DIRECTION DE L’ÉVALUATION ENVIRONNEMENTALE DES PROJETS TERRESTRES

**Rapport d’analyse environnementale
pour le projet d’agrandissement du lieu d’enfouissement
technique situé sur le territoire de la municipalité de Champlain
par Énercycle**

Dossier 3211-23-094

Le 19 décembre 2023

FIGURE 3 : LOCALISATION DES POINTS D'ÉVALUATION

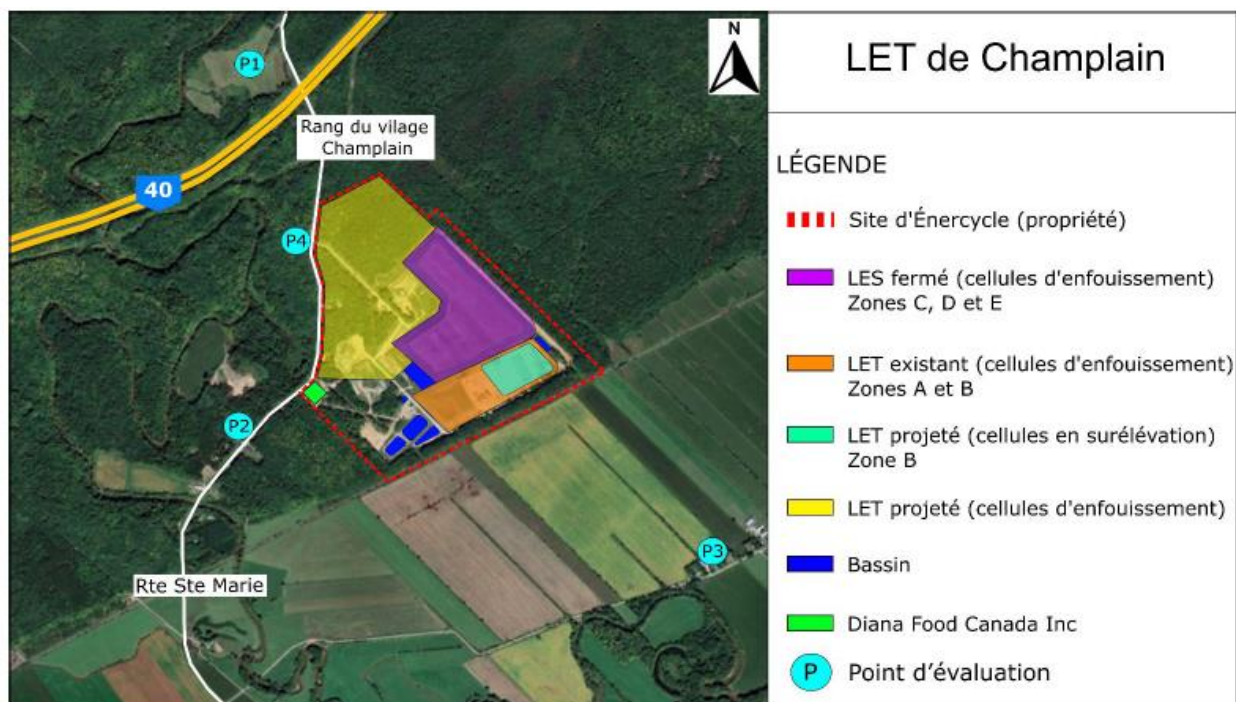
Afin de vérifier la conformité à la NI 98-01, l'initiateur a modélisé le niveau sonore maximal associé aux différentes phases de réalisation de son projet d'agrandissement. L'initiateur a identifié quatre récepteurs sensibles correspondant aux points d'évaluation P1, P2, P3 et P4 (figure 3) à partir desquels il a établi le niveau sonore maximal à respecter. Selon la NI 98-01, le niveau sonore maximal à respecter dépend de la catégorie de zonage, laquelle est établie en vertu des usages permis par le règlement de zonage municipal, et la période de la journée. L'opération du site aura lieu entre 7 h et 17 h, soit durant la période de jour.

Cependant, l'initiateur a précisé que cette mesure d'atténuation pourrait ne plus être requise dans l'éventualité d'un changement de rôle foncier pour le terrain où est situé le chalet correspondant au point d'évaluation P4. Questionné à ce sujet par la commission d'enquête du BAPE, l'initiateur a indiqué qu'il entend faire l'acquisition de ce terrain pour y relocaliser l'écocentre de Champlain et le garage de la MRC (Énercycle, 2023c). Si tel est le cas, le point d'évaluation P4 ne serait plus considéré comme un récepteur sensible et la mesure d'atténuation ne serait alors plus requise.

FIGURE 4 POINTS DE VUE SIGNIFICATIFS

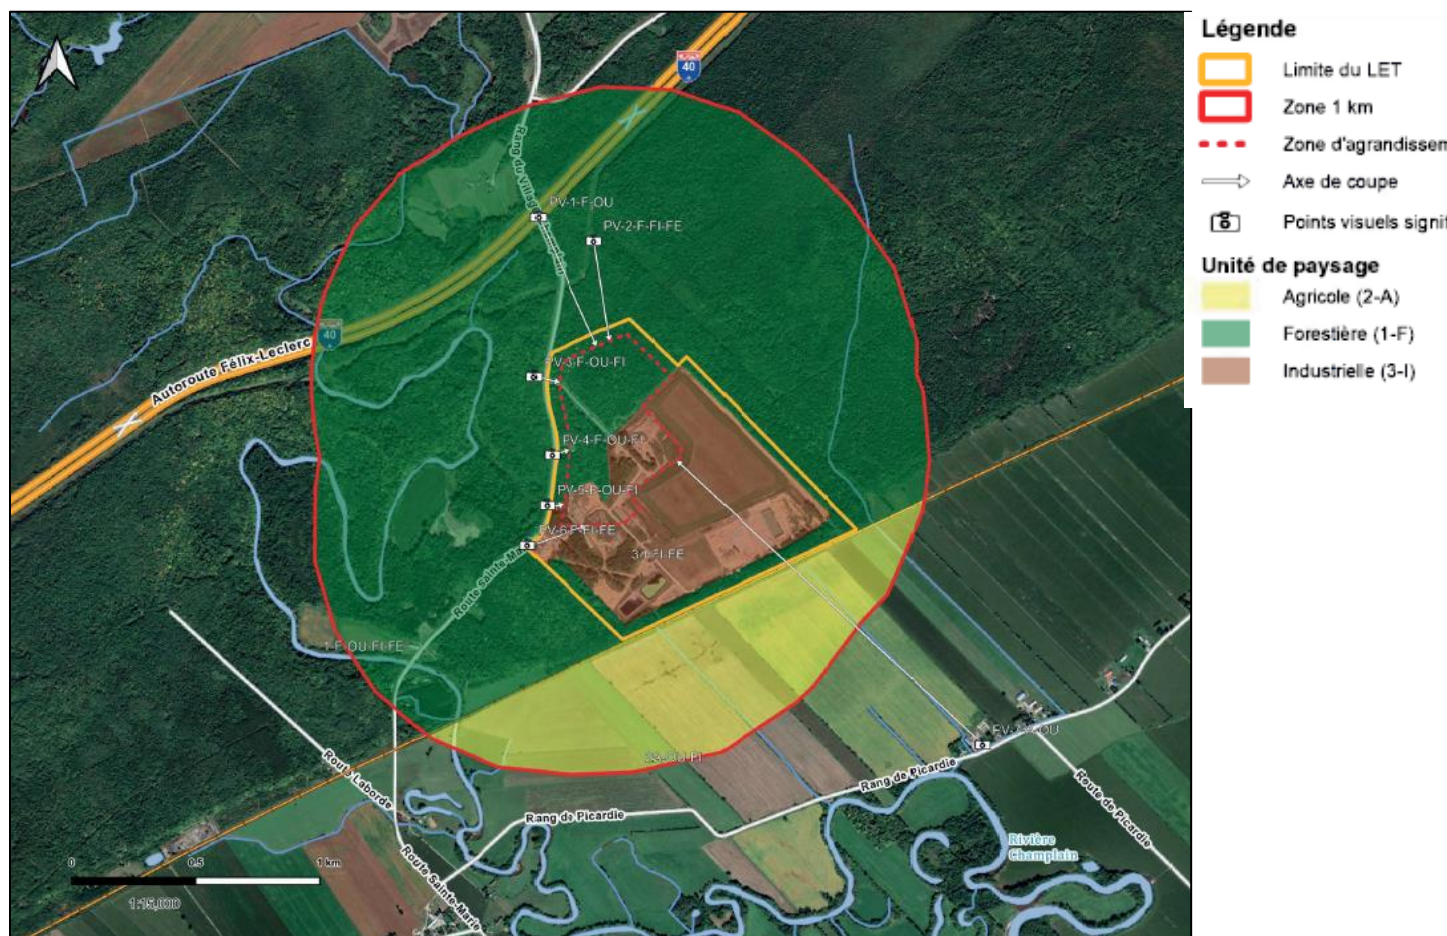
Afin de vérifier que le projet respecte les obligations prescrites au REIMR, l'initiateur a réalisé une étude d'intégration au paysage. L'initiateur a identifié sept points de vue significatifs (PV-1 à PV-7) (voir figure 4), où des observateurs, fixes ou mobiles, pourraient observer des percées visuelles significatives. Les points de vue PV-1 à PV-6 sont situés dans l'unité de paysage forestier et le point de vue PV-7 se trouve dans l'unité de paysage agricole.

L'initiateur propose des mesures d'atténuation pour bloquer les percées visuelles, tel que la plantation d'arbres à croissance rapides ou de végétation, l'ajout de buttes-écran ou une combinaison de ces variantes, en autant que la hauteur des aménagements atteignent minimalement 5 à 6 m par rapport à l'élévation du terrain naturel du terrain. Par ailleurs, dans l'étude d'intégration au paysage, quelques recommandations supplémentaires ont été formulées, soit essentiellement la construction de butte-écran. L'initiateur pourra les retenir ou non lorsqu'il présentera la demande d'autorisation ministérielle visant l'aménagement des infrastructures annexes et l'exploitation de l'agrandissement du LET:
